Teilfortschreibung des Flächennutzungsplanes zur Erstellung eines sachlichen Teilflächennutzungsplanes Windkraft gemäß § 5 Abs. 2b BauGB für das Gebiet des GVV Hardheim-Walldürn

Punktuelle Änderung – sechs punktuelle Konzentrationszonen für Windenergieanlagen „Kornberg“ – des aktuell rechtskräftigen Flächennutzungsplans

Anlage zu TOP Nr. 1, Sitzung der Verbandsversammlung -öffentlicher Teil- am 23.05.2017

Tabellarische Übersicht der Stellungnahmen der Behörden und Träger öffentlicher Belange im Rahmen der **frühzeitigen Behördenbeteiligung nach § 4 Abs. 1 BauGB** sowie das Ergebnis zur **Abstimmung mit den Nachbargemeinden nach § 2 Abs. 2 BauGB**

Abbildung 1: Hindernisfreiflächen und geplante Standorte der WEA

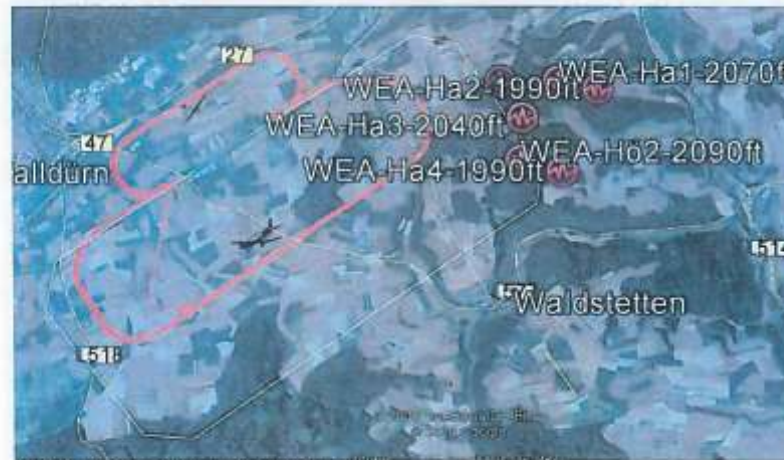
Bei den geplanten Windkraftanlagen handelt es sich um einen Windpark, der aus mindestens sechs Anlagen bestehen soll. Diese Gruppe an beweglichen Hindernissen stellt eine deutlich höhere Gefährdung für den Flugbetrieb dar als ein einzelnes statisches Hindernis. Die Gruppe als Ganzes hat eine Ausdehnung in Nord/Süd Richtung von ca. 1200 m, in Ost/West Richtung von rund 1400 m. Die besondere Gefährdung ergibt sich daraus, dass das Erkennen und Einschätzen der einzelnen Anlagen sowie anderer Verkehrsteilnehmer aus dem Luftfahrzeug heraus durch deren überlagerte Eigenbewegung wesentlich erschwert ist. Diese Gefährdung ginge nicht nur von den in Frage stehenden Windkraftanlagen aus, sondern besteht bereits durch einen weiteren, im Süden des VLP gelegenen Windpark.

Die Einflugmöglichkeit für Motorflugzeuge in die Südplatzrunde des VLP ist durch die bestehenden Windkraftanlagen bereits wesentlich eingeschränkt und würde durch die geplanten Windkraftanlagen massiv eingeschränkt werden. Die Anlagen reichen bis an die Platzrunde - deren Höhe am VLP Walldürn 2100 ft NN beträgtheran bzw. gehen teilweise noch darüber hinaus (vgl. Abbildung 2). Luftfahrzeuge nehmen bei Annäherung an die Platzrunde vor der Landung zu einem Zeitpunkt, der von den Leistungsdaten des Luftfahrzeuges bestimmt wird und lateral mehr oder weniger weit außerhalb der Platzrunde liegt, diese Höhe bereits ein. Damit ist die unmittelbare Gefahr einer Kollision mit den Windkraftanlagen offensichtlich.

Wegen der mittelbaren und unmittelbaren Gefahren für die sichere Durchführung des Flugbetriebs, die von Windkraftanlagen in der nahen Umgebung von Verkehrslandeplätzen ausgehen, ist die Ausweisung der geplanten Konzentrationszonen abzulehnen.

Die WEAs Ha-1 und Ha-2 innerhalb des FFH-Gebietes wurden aus der Planung genom-
